Naapurin lausunto 15.12.2022

UUDELY/16890/2022

Loviisan kaupunki on pyytänyt Uudenmaan ELY-keskuksen liikenne ja infrastruktuuri -vastuualueeltanaapurin kuulemislausuntoa koskien Oy Solkulla Solgård Ab:n poikkeuslupahakemusta kiinteistöllä 434-442-4-112, yhdystien 11877 (Horslökintie) varrella, Loviisassa. Hakemus koskee uudenmajoitusrakennuksen sekä saunan rakentamista kiinteistölle, vanha majoitusrakennus puretaan. Kulku kiinteistölle tapahtuu olemassa olevasta liittymästä, joka sijaitsee noin tierekisteriosoitteessa 11877/3/2170/vasen. Lisäksi hankkeessa rakennetaan pysäköintialue kiinteistölle 434-442-5-38.

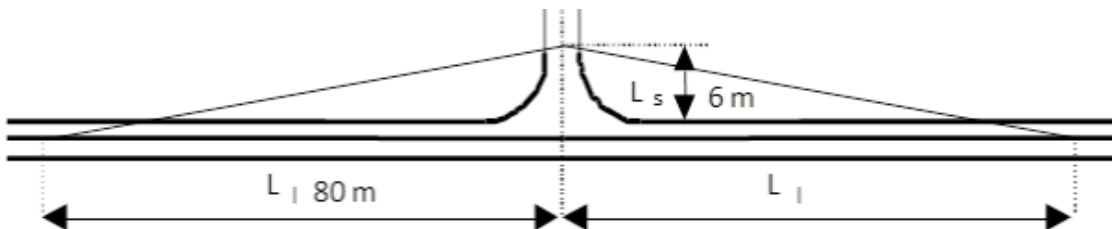
ELY-keskus muistuttaa, että kiinteistölle 434-442-5-38 rakennettava pysäköintialue tulee sijoittaa tiealueen ulkopuolelle. Autoja ei saa sijoittaa liittymän näkemäalueelle. Nopeusrajoituksen ollessa 40 km/h tulee liittymänäkemän olla 80 metriä. Liittymisnäkemä mitataan vähintään 6 metrin etäisyydeltä tien reunasta 1,1 metrin korkeudelta katsottuna. ELY-keskuksen liikenneturvallisuuteen perustuvat vaatimukset liittymisnäkemäalueesta on, että liittymässä tulee olla vähintään alla olevan kuvan mukainen näkemäesteistä vapaa alue.
